改善箇所説明図

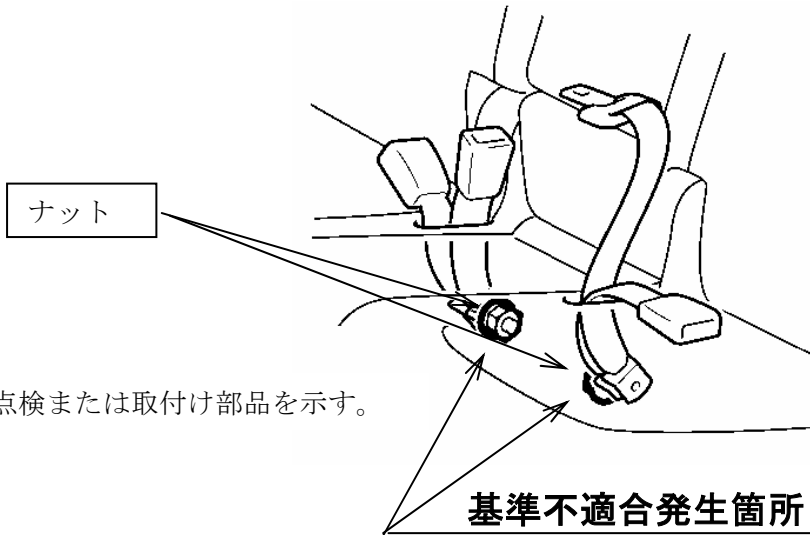
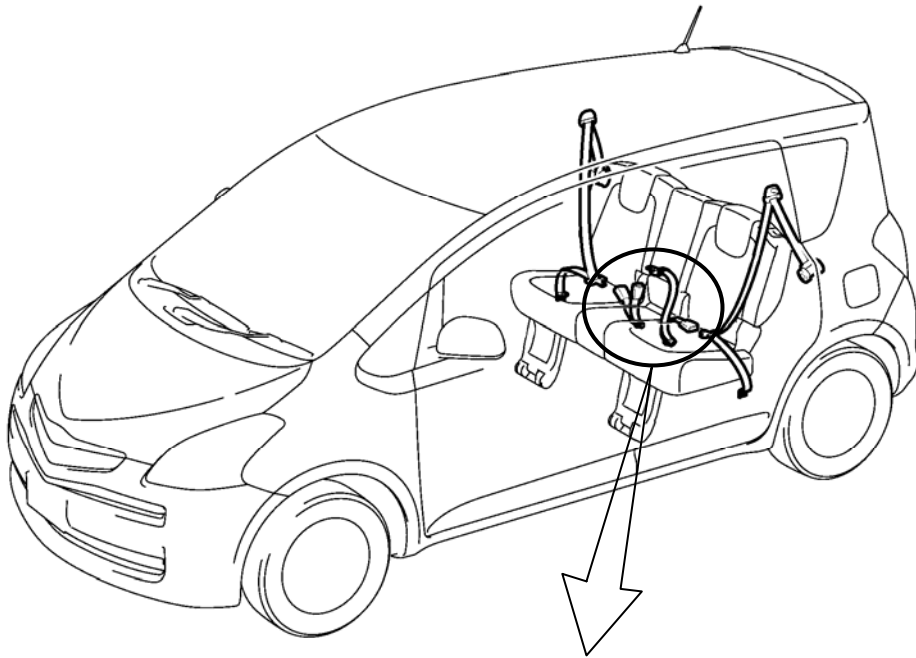
（後部座席用の3点式座席ベルトのバックル取付側ベルトおよび2点式座席ベルトをシートフレームに固定する工程が不適切なため、固定ナットの取付けがされていないものがある。そのため、当該ベルトが外れ、乗員を拘束できなくなるおそれがある。）

全車両点検し、ナットが取付けられていない場合は、新品のナットを規定トルクで取付ける。

識別：改善済車両にはエンジンルーム右側のボデーパネル上面（サスペンション取付部前側）に黄色ペイントを塗布する。
